MINISTERSTVO FINANCÍ

Věc: **Vysvětlení zadávací dokumentace –XIV.**

Nadlimitní veřejná zakázka na stavební práce s názvem „**Sanace, rekultivace a revitalizace území po těžbě štěrkopísku u Hlučína – I. etapa**“, zadávaná dle zákona č. 134/2016 Sb., o zadávání veřejných zakázek, ve znění pozdějších předpisů (dále jen „zákon ZVZ“), druhem zadávacího řízení – otevřené řízení, zveřejněná ve Věstníku VZ dne 19. 2. 2018, s Evidenčním číslem zakázky Z2018-005546.

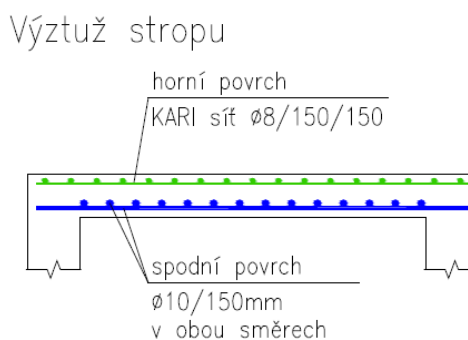
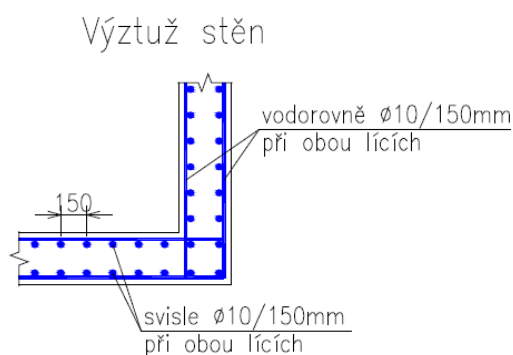
V předaném soupisu prací „A_Sanace, rekultivace a revitalizace území po těžbě štěrkopísku u Hlučína - I. etapa [zadání] (1)“, v části SO 352 je uvedena položka:

48	K	894213131	Šachty kanalizační obdélníkové z prostého betonu na potrubí DN 1100 nebo 1200 dno beton tř. C 25/30	kus	2,000
	VV		2		2,000
	VV		Součet		2,000

V části „352_02_StatVyp“ je uvedeno:

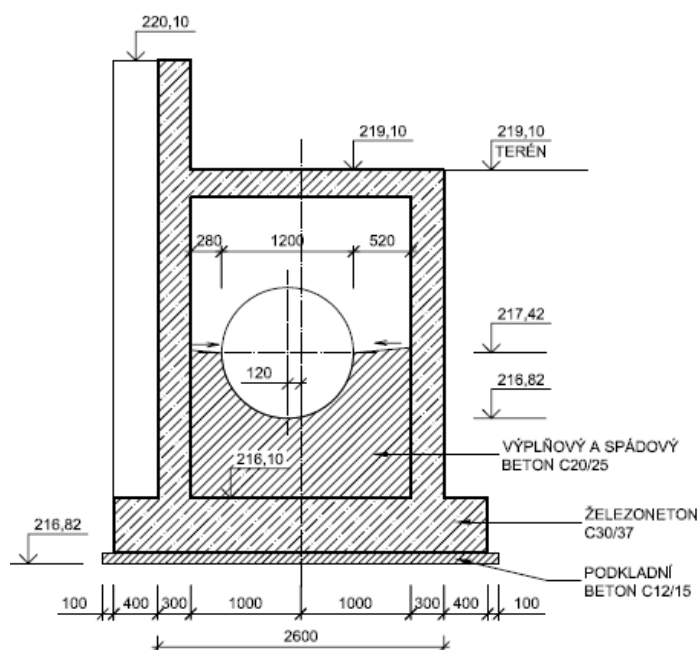
Šachta napouštěcího potrubí

Přechodové desky

KARI síť Ø8/100/100 při spodním i horním povrchu

Ve výkresové části „352_10_ZhlavyShybky“ je uvedeno:

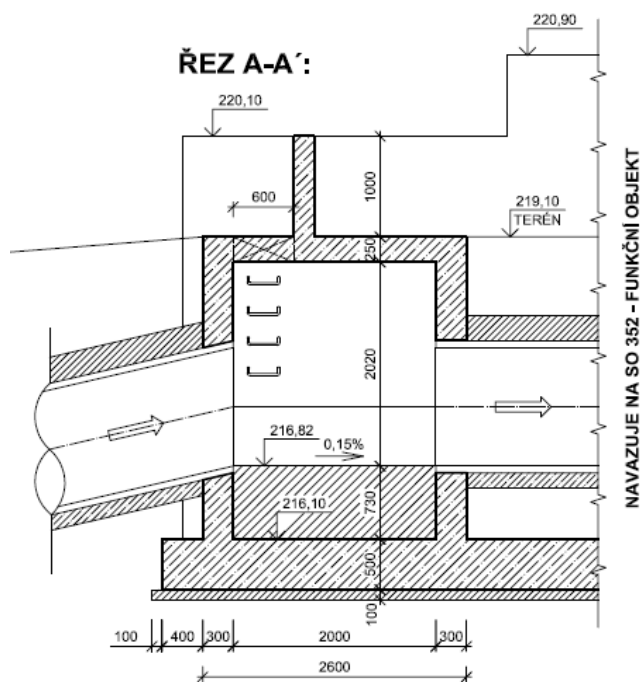
Dolní zhlaví shybky

Uvedená položka 48 soupisu prací SO 352 neodpovídá předané projektové dokumentaci. V položce je uvedeno: „Šachty kanalizační obdélníkové z prostého betonu na potrubí DN 1100 nebo 1200 dno beton tř. C 25/30“.

Podle projektové dokumentace je konstrukce šachty ze železobetonu C30/37 s výztuží, s výplňovým a spádovým betonem C20/25 (který tvoří kanalizační žlábek) a podkladním betonem C12/15 pod šachtu. Zároveň se ptáme, zda by šachta a výplňový + spádový beton (kanalizační žlábek) neměli být provedeny z vodotěsného betonu. V případě požadavku na vodotěsnost musí být navržen vhodný beton a úprava pracovní spáry.

Žádáme zadavatele o provedení souladu projektové dokumentace a soupisu prací, o opravu položky 48 ve smyslu doplnění položek pro možnost ocenění železobetonu C30/37, výztuž ŽB konstrukcí včetně stanovení množství výztuže v kg na m3, podkladní beton pod šachtu C12/15.

Vysvětlení a případné doplnění zadávací dokumentace zadavatel poskytne bezodkladně po ukončení jednání k předmětné problematice vedené s projektantem. S ohledem na předpoklad, že není v možnostech zadavatele vysvětlení poskytnout v zákonné lhůtě 3 pracovních dnů, zadavatel současně s odpovědí prodlouží adekvátně lhůtu pro podání nabídek.

Dotaz č. 111 – SO 353 Bezpečnostní přeliv:

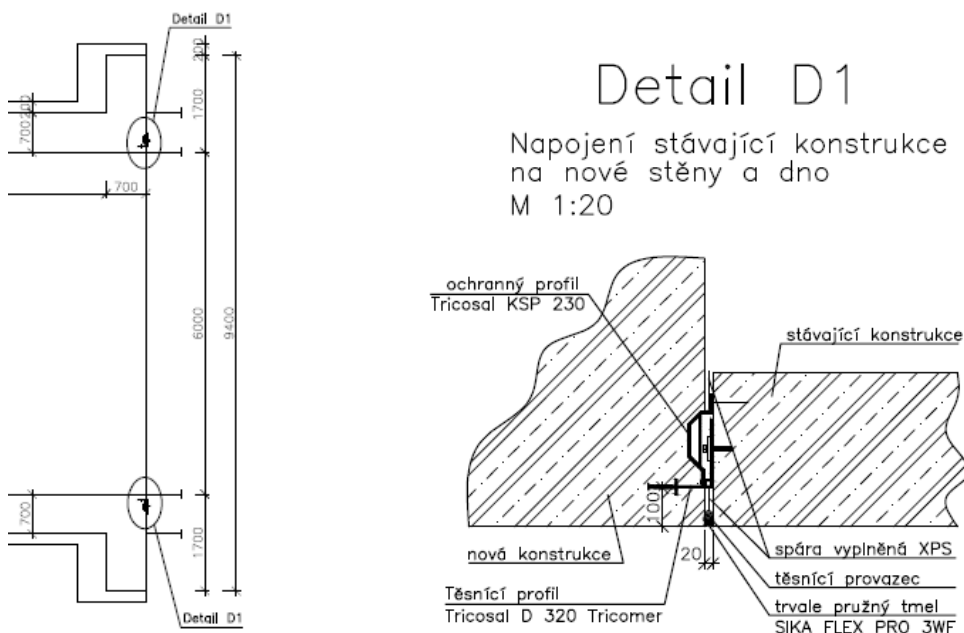
V předaném soupise prací chybí položky pro napojení stávajících a nových ŽB konstrukcí dle výkresu „353_06_Tvar a pudorys“ detail č. D1.

Žádáme o doplnění soupisu prací SO 353 pro možnost ocenění provedení detailu č.1.
